Prescrivant l'enquête publique portant sur le projet du Plan de Valorisation de l'Architecture et du Patrimoine du Site Patrimonial Remarquable de Perros-Guirec

Objet : remise du procès-verbal des observations relevées durant l'enquête publique portant sur le projet de Plan de Valorisation de l'Architecture et du Patrimoine du Site patrimonial Remarquable de Perros-Guirec

ENQUÊTE PUBLIQUE RELATIVE AU PROJET DU
PLAN DE VALORISATION DE L'ARCHITECTURE ET DU PATRIMOINE (PVAP)
DU SITE PATRIMONIAL REMARQUABLE DE PERROS GUIREC (SPR)

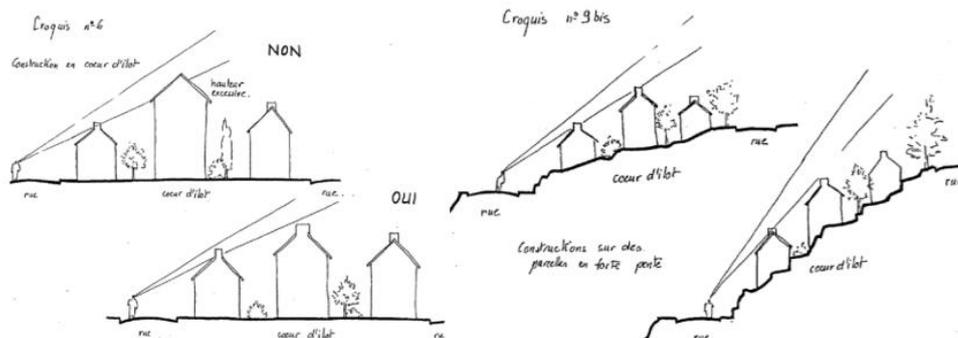
"La surélévation des garages à toit plat (...) par un volume est interdite". Je ne comprends pas pourquoi interdire la création d'un ouvrage qui pourrait au contraire embellir une construction qui serait potentiellement inélégante. Pourquoi ne pas laisser la possibilité à l'ABF au cas par cas d'autoriser un embellissement de volumes à toit plat par une surélévation contrôlée ?

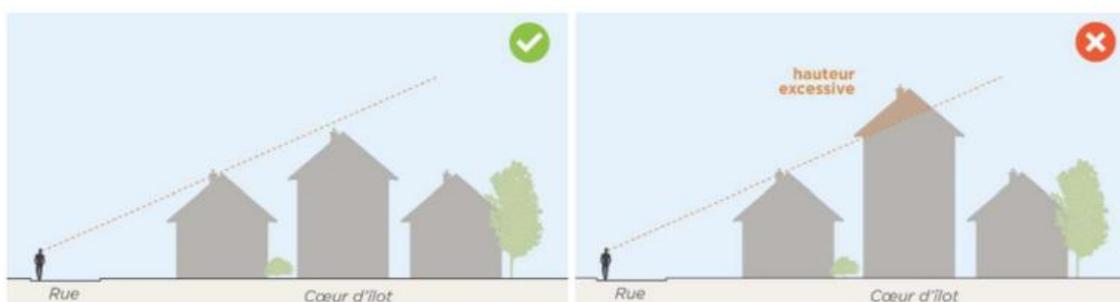
"Aucune implantation en cœur d'ilot ne dépasse du front de rue bâti" Attention différentes interprétations possibles : est-ce qu'il ne faut pas que ça "dépasse" depuis la rue (altimétrie relative) ou selon une altimétrie absolue (niveau de la mer "NGF"). Logiquement selon une altimétrie relative, étant donné que ce qui importe c'est le visible.

L'ancien règlement comportait un schéma qui tenait compte de la pente, il ne fallait pas que la construction sur l'arrière dépasse par rapport à la construction sur rue mais depuis un point de vue humain depuis la rue.

Les nouveaux schémas ne présentent qu'un scénario sur terrain plat, laissant une part d'interprétation trop importante.

Extrait du rapport de présentation - carte des typologies des espaces non bâtis secteur balnéaire et littoral (fig. 45, p.37) orange : espace perçu vert clair jardins

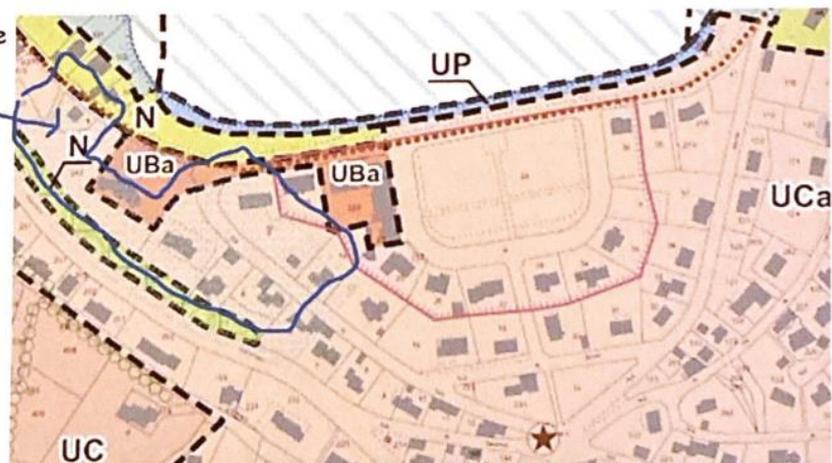
Dans le PLU figure une zone « point de vue » sur la partie ouest de l'anse de Trestrignel (voir tracé bleu sur carte ci-dessous).

M. et Mme GEFFROY René-Louis 12 rue de la Petite Corniche

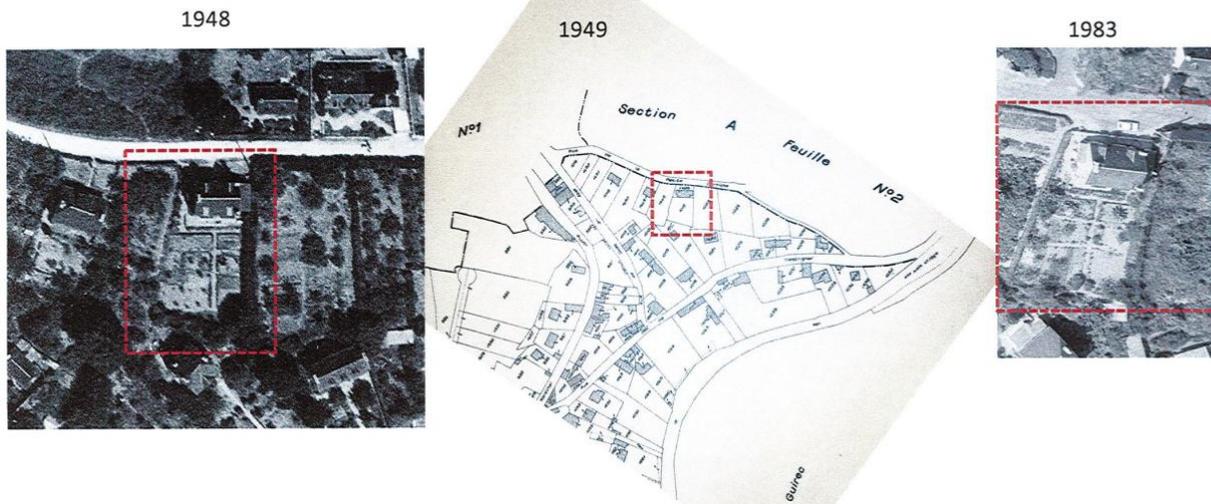
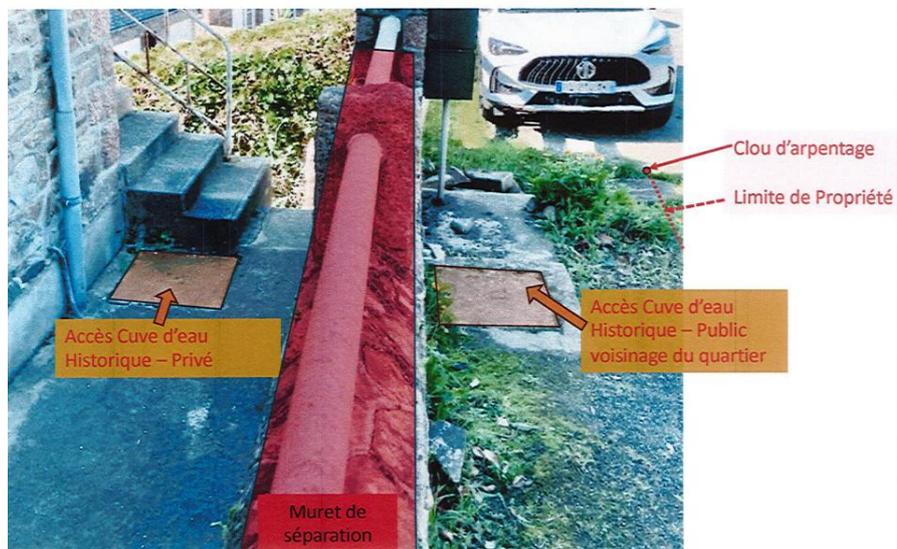
La consultation du plan nous amène à réagir car cela ne correspond pas à la limite de notre propriété (cf. Plan de la parcelle numéro 71) nous demandons que la limite de notre propriété soit établie correctement sur le plan. Ce muret ne correspond pas à la délimitation de notre propriété et est gênant pour accéder au bâtiments (maison et garage) il est envisagé de le démolir/retirer à titre privé.

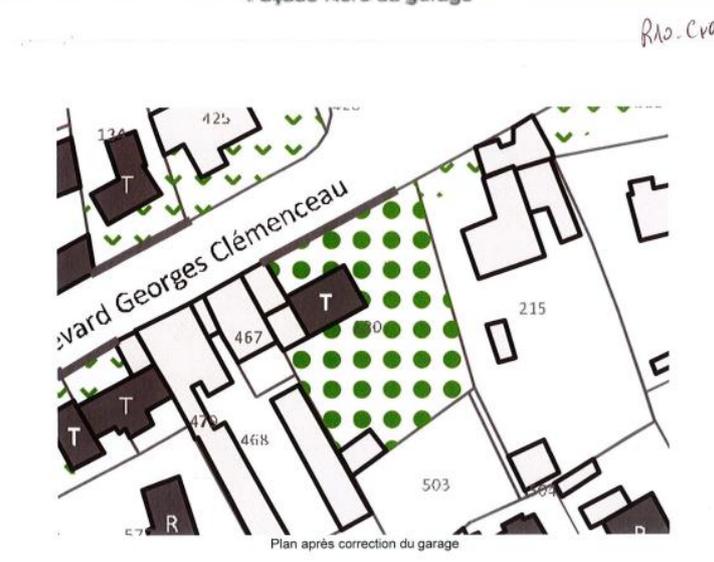
Le garage est identifié comme « Maison à travées régulières ». De même que le carport est en gris clair au lieu de gris foncé, le garage ne devrait pas être en gris foncé mais en gris clair.

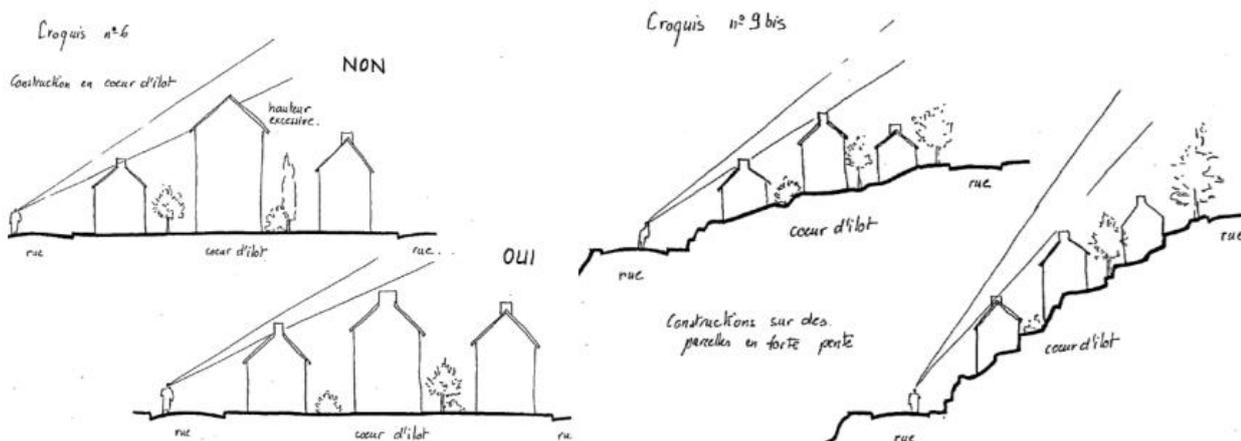
Pourquoi ne pas laisser la possibilité à l'ABF au cas par cas d'autoriser un embellissement de volumes à toit plat par une surélévation contrôlée ?

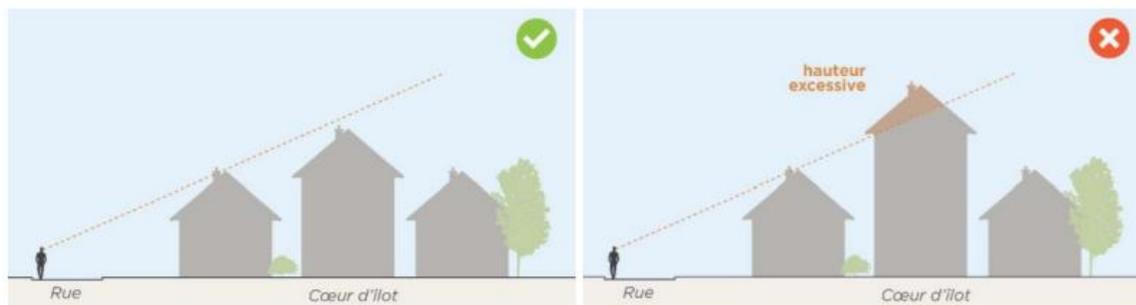
Logiquement selon une altimétrie relative, étant donné que ce qui importe c'est le visible. L'ancien règlement comportait un schéma qui tenait compte de la pente, il ne fallait pas que la construction sur l'arrière dépasse par rapport à la construction sur rue mais depuis un point de vue humain depuis la rue.

Les nouveaux schémas ne présentent qu'un scénario sur terrain plat, laissant une part d'interprétation trop importante.

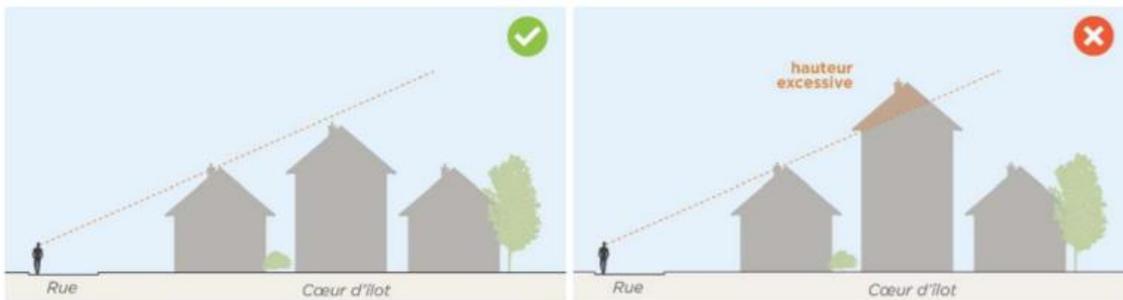
Les nouveaux schémas ne présentent qu'un scénario sur terrain plat, laissant une part d'interprétation trop importante.

Réponse :

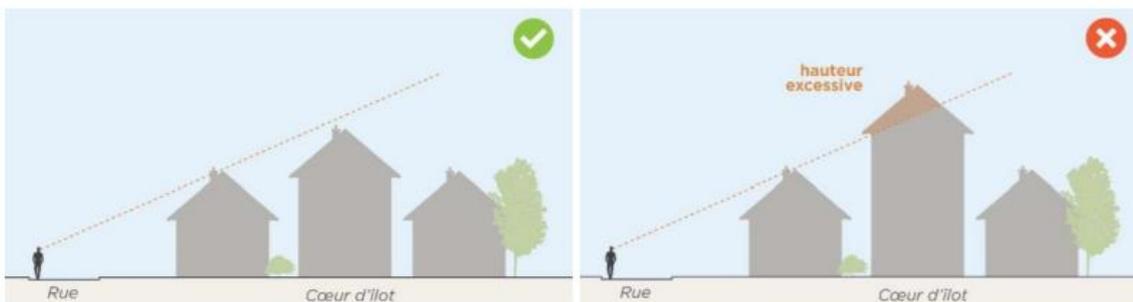
Les nouveaux schémas ne présentent qu'un scénario sur terrain plat, laissant une part d'interprétation trop importante.
